VKM 16101

Technisch Bulletin - Februari 2007

Renault / Volvo / Opel-Vauxhall (Renault-motoren)

Designverschillen (poeliediameter)

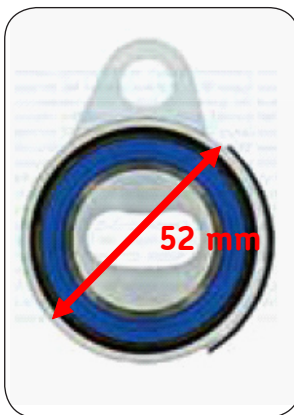
Van deze manuele spanrol waren in het verleden twee modellen verkrijgbaar: één met een poelie van 50 mm en een oude met een poelie van 52 mm. Toepassingen die op dit moment nog zijn uitgerust met de poelie van 52 mm kunnen zonder probleem worden vervangen door het model van 50 mm.

Er zijn geen wijzigingen in toepassingen en OE-nummers.
